Betreft: Reactie naar aanleiding van inloopavond Bedrijventerrein BVZ-weg-oost, 11-10-2022

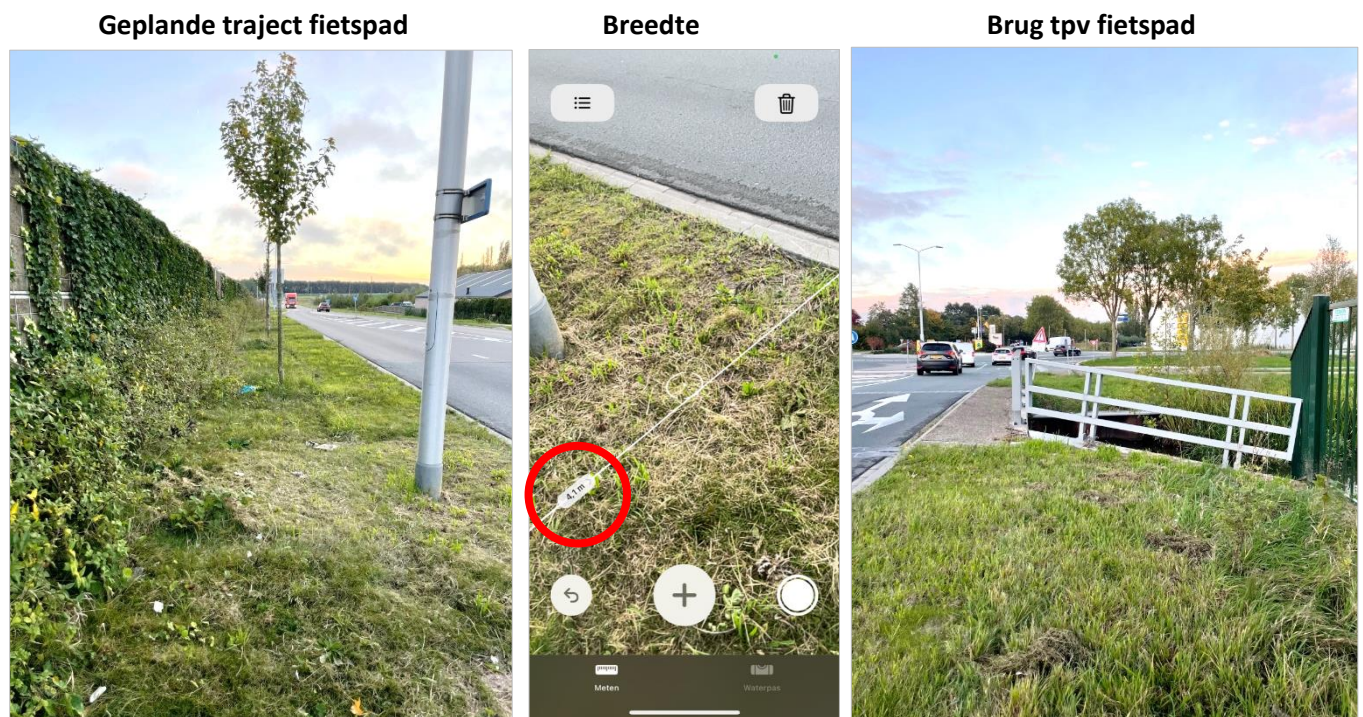
Opvallend was dat het geplande fietspad (in een rode lijn in het plan aangegeven) stopte voor de Kromwijkerwetering. Logische vraag hierbij is dan hoe men denkt de Kromwijkerwetering over te steken. Navraag bij de verkeersdeskundige leverde het volgende antwoord op: *'..Er is mij verteld dat er ruimte genoeg is..'* Als bewoner vraag je je bij zo'n antwoord af waarom er niet even op locatie gekeken wordt. Dan zou namelijk duidelijk worden dat wat aan de deskundige is verteld niet klopt.

Overduidelijk is dat daar waar het geprojecteerde fietspad bij de brug aankomt er onvoldoende ruimte is om de fietser ook over de brug te laten gaan. Vanuit verkeerstechnisch oogpunt is het in onze ogen ook maar de vraag of ongeveer 4 meter ruimte van geluidscherm naar wegkant, voldoende is om een twee richtingsverkeer fietspad aan te leggen langs een weg waar nu nog 80 km per uur gereden mag worden.
